Vaše značka: Naše značka:
P16710010581

V Kladně dne:
10.6.2016

Nedomice – Dříský potok, IDVT 10182832, oprava koryta v ř. km. 1,600 – 2,600
vyjádření k územnímu souhlasu/rozhodnutí/stavebnímu povolení

Příloha: Všeobecné podmínky
GIS situace s razítkem SV, a.s.

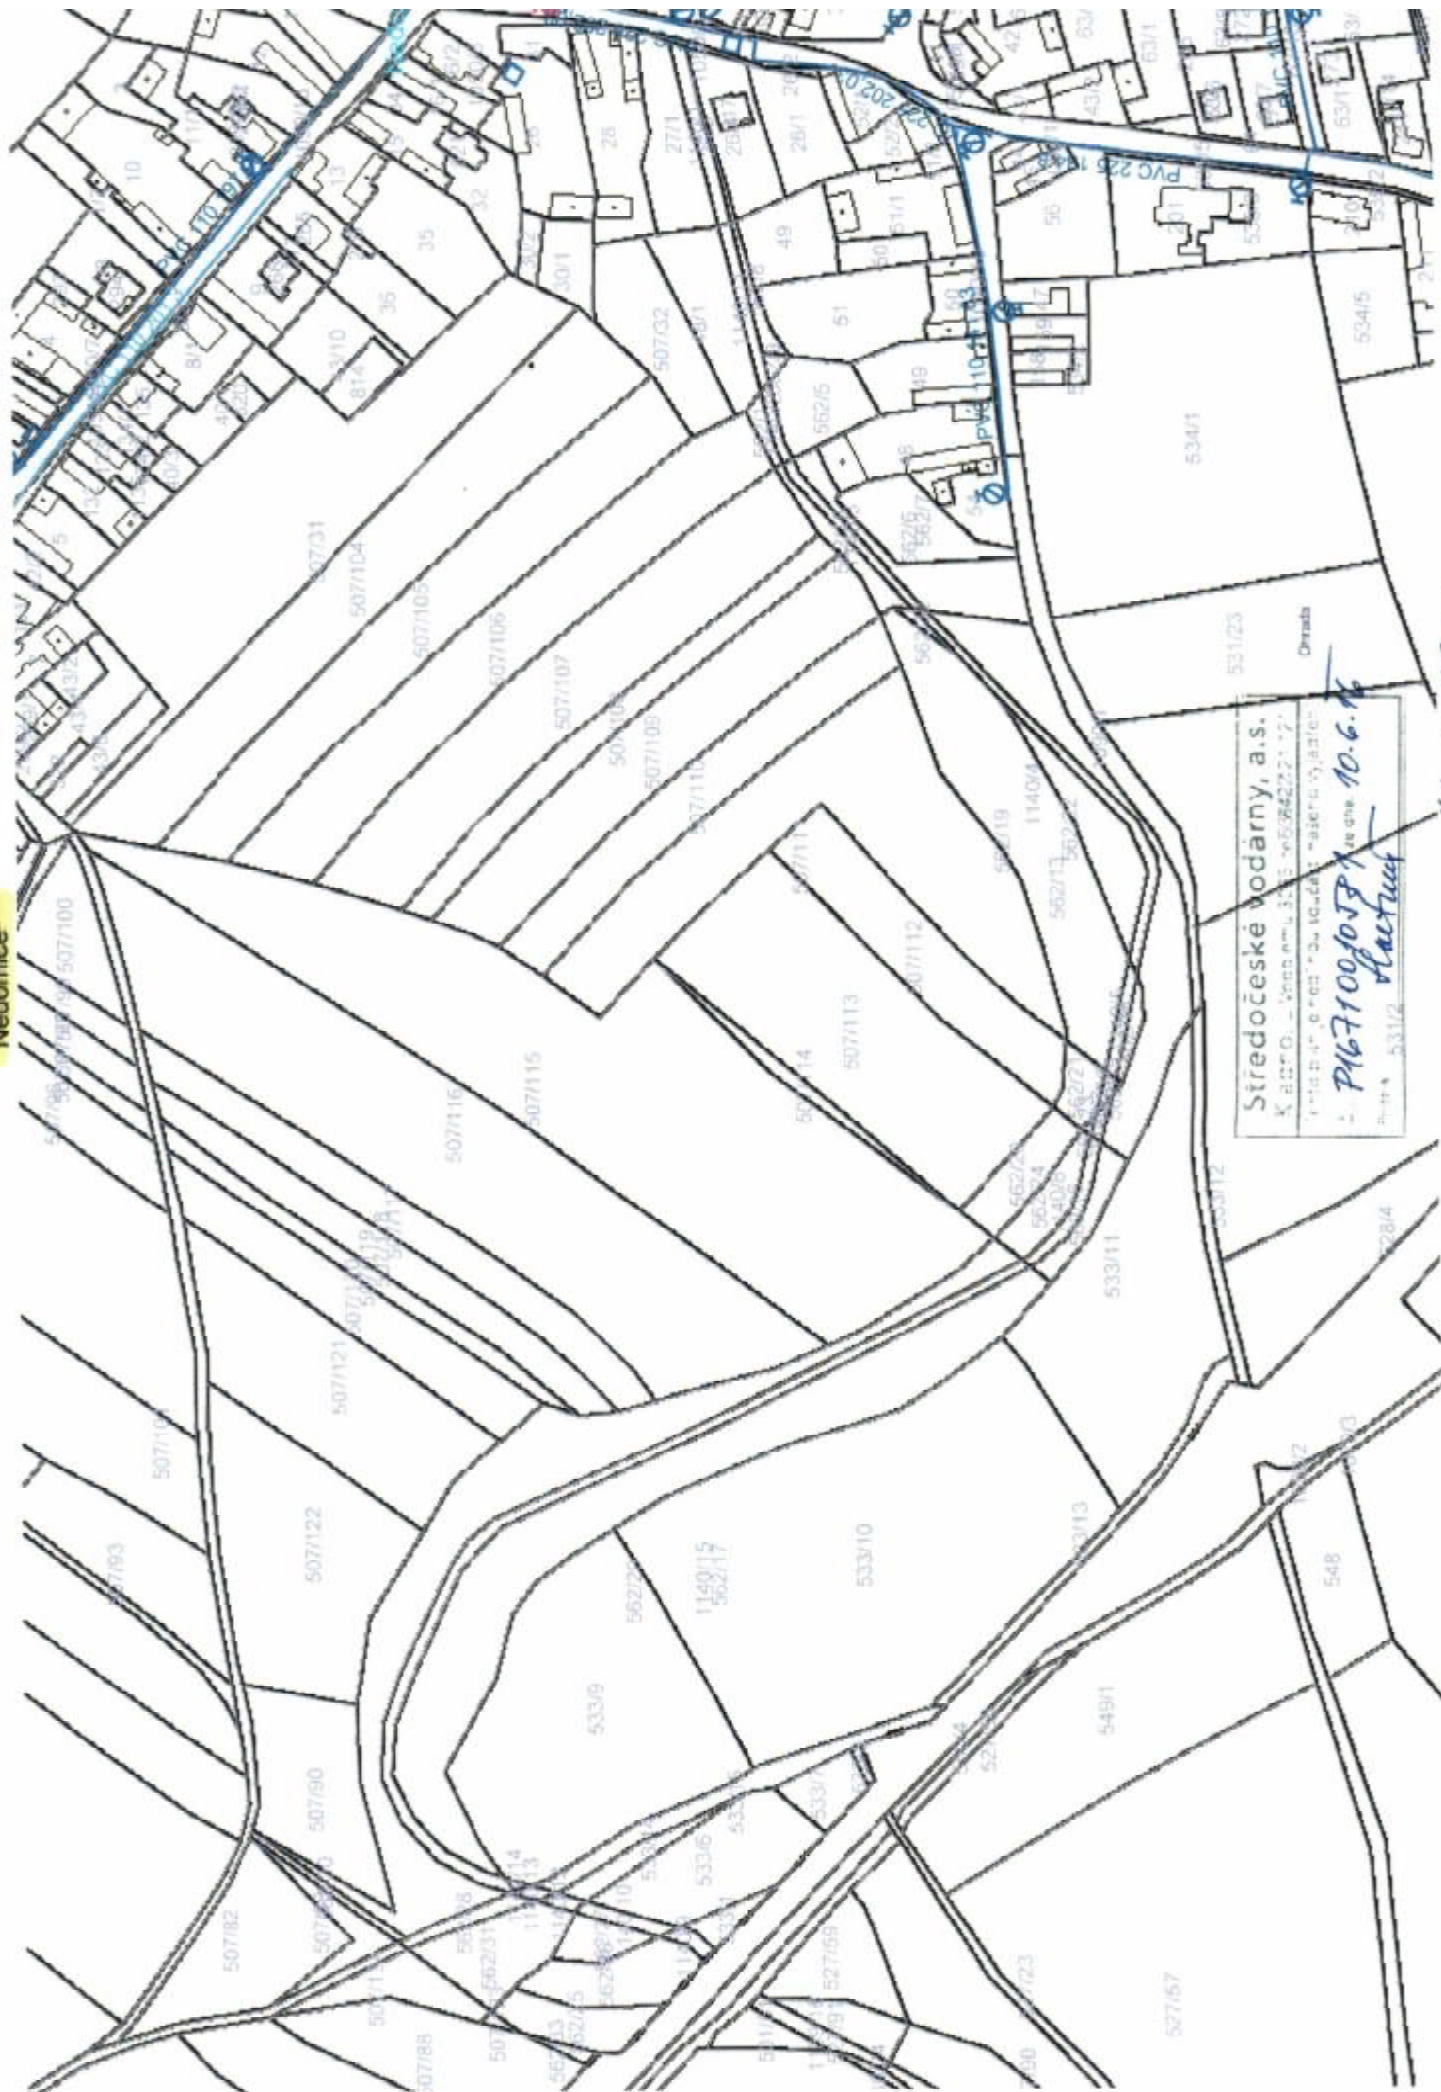
- V blízkosti stavby se nachází vodohospodářské zařízení provozované naší společností - **vodovodní řad**. **Orientační polohu** tohoto zařízení bez jednotlivých přípojek zasíláme na situaci z našich podkladů GIS.
- Polohu sítí v digitální podobě je možné objednat u útvaru GIS, tel. 312 812 182, Ing. Josef Kyncl, josef.kyncl@svas.cz nebo Jiřina Provalilová, tel. 312 812 128, jirina.provalilova@svas.cz. **Upozorňujeme, že se jedná rovněž o orientační údaje.**
- Stávající přípojky v místě stavby jsou v celé délce v majetku jejich investorů, zpravidla majitelů napojených nemovitostí, nejsou provozovány naší společností a nemáme obvykle k dispozici zakres jejich trasy (skutečné trasy).
- Kanalizaci v obci naše společnost neprovozuje. Pro bližší informace se obraťte na příslušný obecní úřad.

Se stavbou souhlasíme za těchto podmínek:

- Při realizaci stavby budou z hlediska provozovatele respektovány „**Všeobecné podmínky**“ platné pro kolize vodohospodářského zařízení s jinými stavbami. Podmínky tvoří nedílnou součást tohoto vyjádření. Případné odchylky povolí příslušný provoz s ohledem na konkrétní situaci v místě stavby.
